**Oggetto:** Procedura per il Provvedimento Autorizzatorio Unico Regionale (PAUR) comprensivo di Valutazione di Impatto Ambientale (VIA) volontaria e di Autorizzazione Integrata Ambientale (AIA) ai sensi del D.Lgs 152/2006 e smi, della LR n. 4/2018 e smi per il progetto di potenziamento dello stadio ossidativo del depuratore mediante tecnologia Anammox, in via Convertite, 8, Faenza, proposto da Caviro Extra spa.

**Richiesta di integrazioni ed interruzioni dei termini del procedimento.**

Con riferimento al procedimento in oggetto si risponde puntualmente alle richieste di integrazioni pervenute da ARPAE SINADOC. n. 36743/2018, in data 18/06/2019.

Figura 1– area dedicata all'impianto di produzione di biosolfato

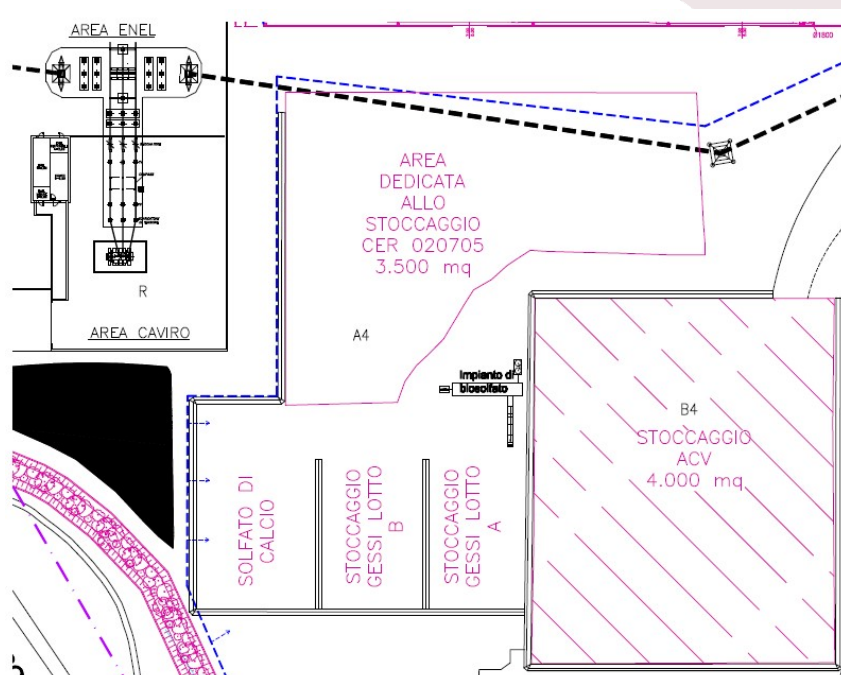
*b) descrivere le aree di stoccaggio e i sistemi di copertura individuati per il biosolfato*

Le aree di stoccaggio, adiacenti all'impianto di produzione del biosolfato, sono suddivise in 3 box rispettivamente dedicati ai seguenti prodotti (vedi Figura 1):

L'impianto e le aree di stoccaggio saranno collocate a cielo aperto su piazzale cementato e impermeabilizzato. Il piazzale sarà dotato di idoneo sistema di rete di raccolta delle acque di dilavamento che recapiterà al depuratore aziendale.

Non sono previsti sistemi di copertura fissi bensì mobili sui cumuli di biosolfato in attesa di utilizzo.

Figura 2-Vista in pianta del dispositivo mobile

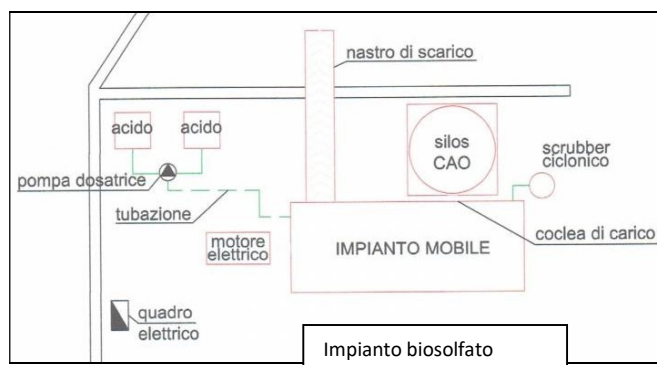
k) *si chiede di riportare la capacità produttiva massima che si intende installare, di descrivere l'impianto nelle sue parti allegando diagramma di flusso e una planimetria di dettaglio dell'impianto e delle aree di deposito connesse (in proposito si vedano anche i punti 14.a) e 15.j) precedenti)*

L'intero trattamento avverrà all'interno di un impianto mobile (bioreattore), costituito da un semirimorchio (di dimensioni 13,6 x 2,55 x 3 m) al di sopra del quale sono alloggiare le attrezzature di miscelazione dei rifiuti, ossia:

Si riporta nella figura seguente uno schema in pianta dell'impianto sopra descritto.

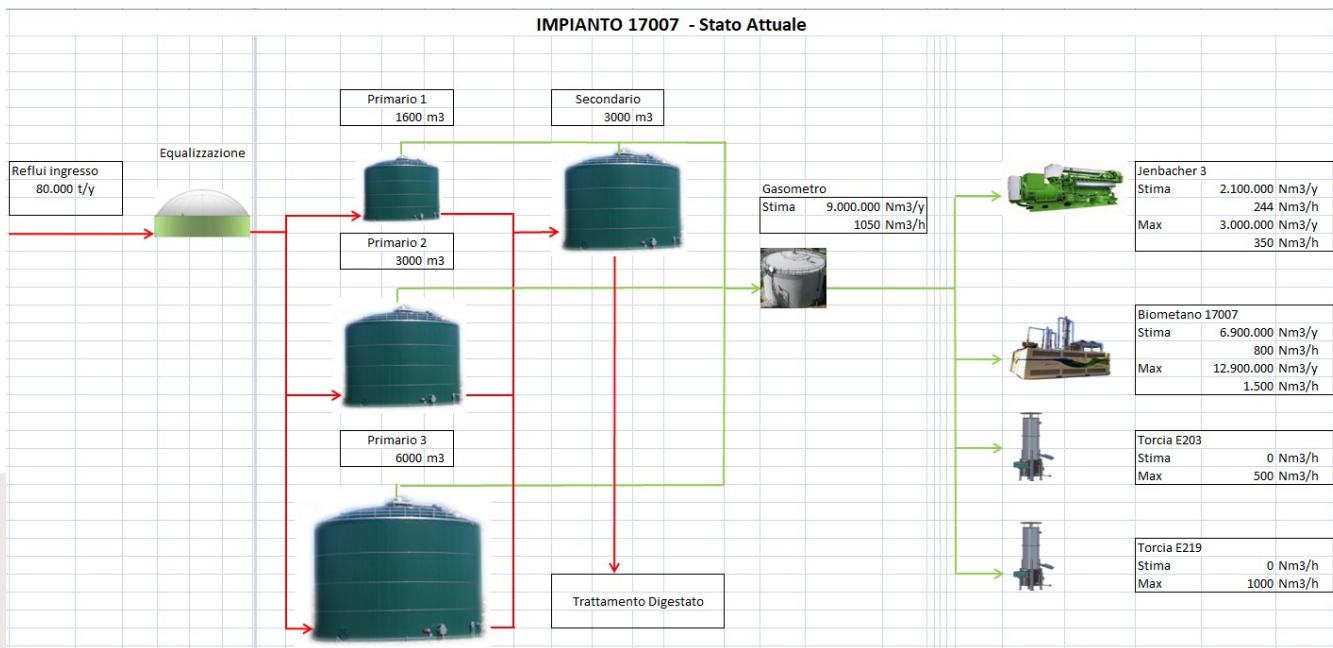
*17. l’impianto autorizzato con AU 1479/2012 e s.m.i. risulta composto da 3 digestori anaerobici e dal motore Jenbacher 3. Con PAS del 06/10/2017 l’Unione della Romagna Faentina ha autorizzato l’impianto di upgrading del biometano 17007 per il quale nelle relazioni integrative presentate dalla Ditta e acquisite agli atti di ARPAE SAC di Ravenna con PGRA 2017/9686 del 13/07/2017 si dichiarava che: “[omissis] in condizioni di massima produzione, la quantità di biogas generata sarà pari a 9.000.000 di Nm3/anno, dei quali si stima che 2.100.000 Nm3/anno continueranno ad alimentare il motore Jenbacher mentre i rimanenti 6.900.000 Nm3/anno saranno destinati alla produzione di biometano [omissis]”. Visto l’incremento di 40.000 t di reflui in ingresso ai 3 digestori dell’impianto e il conseguente aumento di biogas prodotto, si chiede alla Ditta, anche sulla base di quanto dichiarato nel procedimento di PAS 2017, di presentare un diagramma di flusso che metta in evidenza come verrà gestito il biogas nello stato di progetto e allo stato attuale (fare un confronto) precisando i quantitativi di biogas che vengono inviati al motore Jenbacher 3, alla torce e all’impianto di upgrading del biometano 17007*

L’impianto autorizzato con AU 1479/2012 e s.m.i., successivamente modificato con PAS del 06/10/2017 con la realizzazione di un nuovo digestore da 6.000 m3 e di un impianto di upgrading denominato 17007 è, con la alimentazione attualmente autorizzata, in grado di produrre fino a 9.000.000 Nm3/anno di biogas.

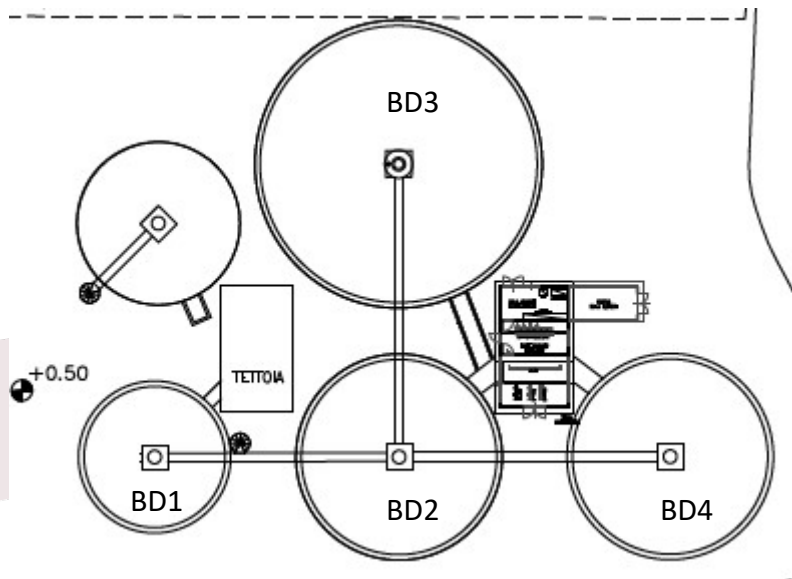
18. in merito all'identificazione e gestione dei digestori (come denominati dal gestore new e old) gli stessi devono essere identificati univocamente con un codice (numerico o alfanumerico o altro) da riportare anche nelle planimetrie di stabilimento

I digestori dell'impianto denominato OLD hanno la una numerazione progressiva da 1 a 5 come di seguito rappresentato e si associano all'impianto di upgrading 17008

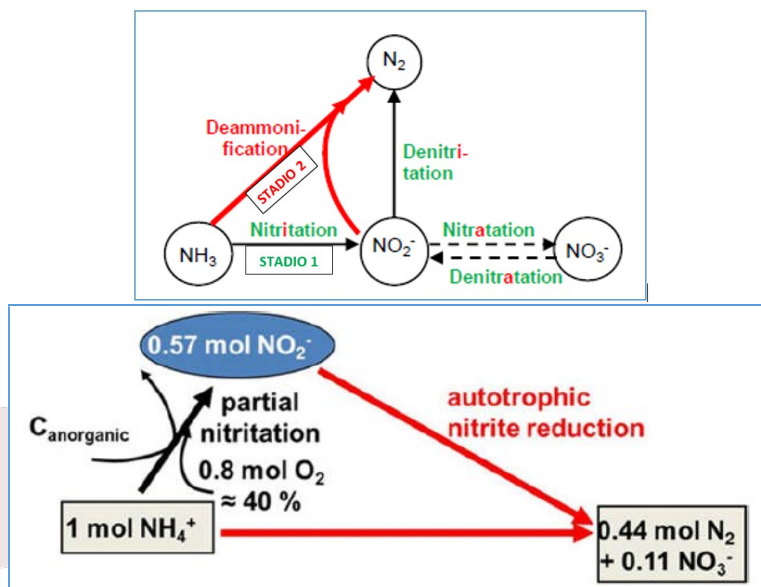
*d) riportare il quantitativo giornaliero di produzione fanghi e specificare eventuali modifiche inerenti il trattamento di filtropressatura (capacità, tempi di lavorazione giornaliera e settimanale, localizzazione impianto, ecc...)*

Allo stato attuale sono presenti già 3 macchine, operanti h24 e 7 gg su 7, in grado di produrre fino a 340 t/d di fango. Questo per poter garantire in ogni momento il back up in caso di guasto di una macchina, oppure di permettere di recuperare fasi in cui non è stato possibile andare al giusto ritmo di produzione.

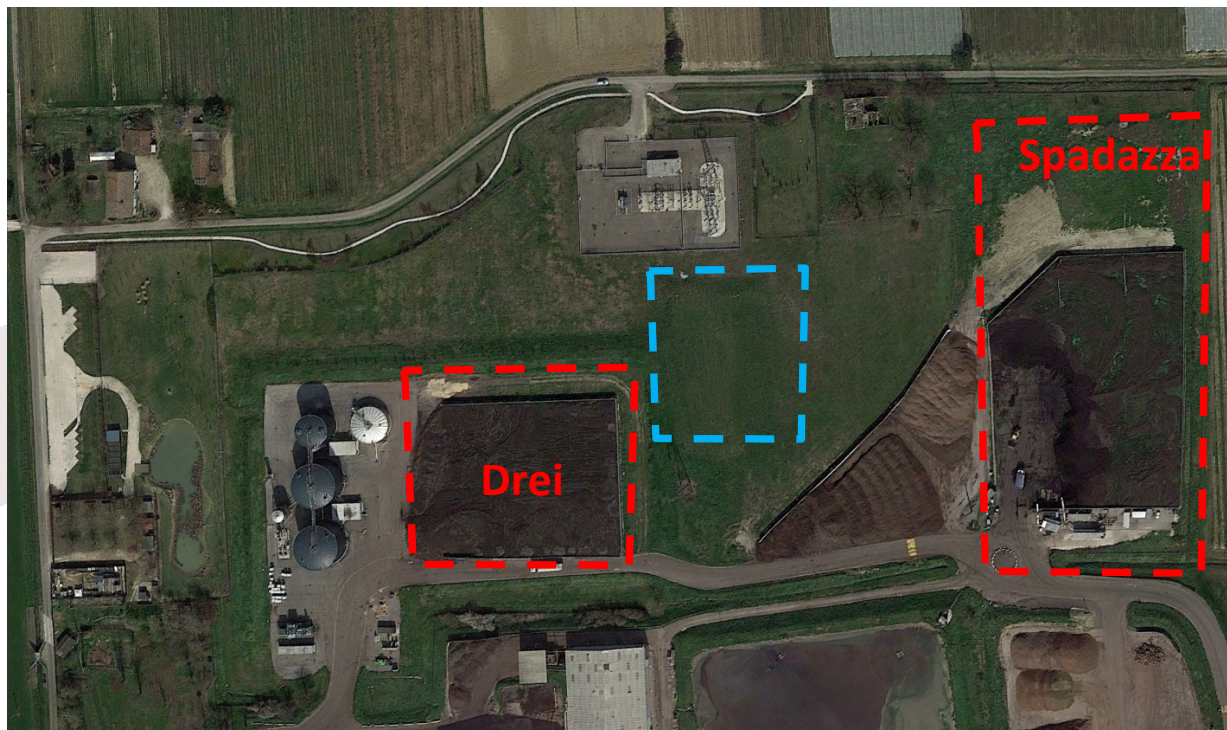
51. trasmettere (in relazione al punto precedente) le planimetrie aggiornate con le aree di gestione Caviro Extra spa ed Enomondo srl, da cui siano chiare le responsabilità ambientali con riferimento alla rete fognaria, suolo, acque sotterranee, ecc...

Si allega planimetria esplicativa tavola 6.15 con indicate le aree di proprietà e in diritto di superficie di entrambe le società, per quanto riguarda la gestione delle acque si rimanda al Regolamento allegato richiesto anche al punto 34, per quanto riguarda le responsabilità ambientali sulle matrici suolo ed acque sotterranee, esse sono da attribuire al Gestore che insiste sull'area oggetto di indagine in relazione all'attività condotta, per gli aspetti rumore ed odore gli effetti vanno di volta in volta esaminati a seconda dell'evento contestato in quanto le sorgenti dei due Gestori sono chiaramente identificate.
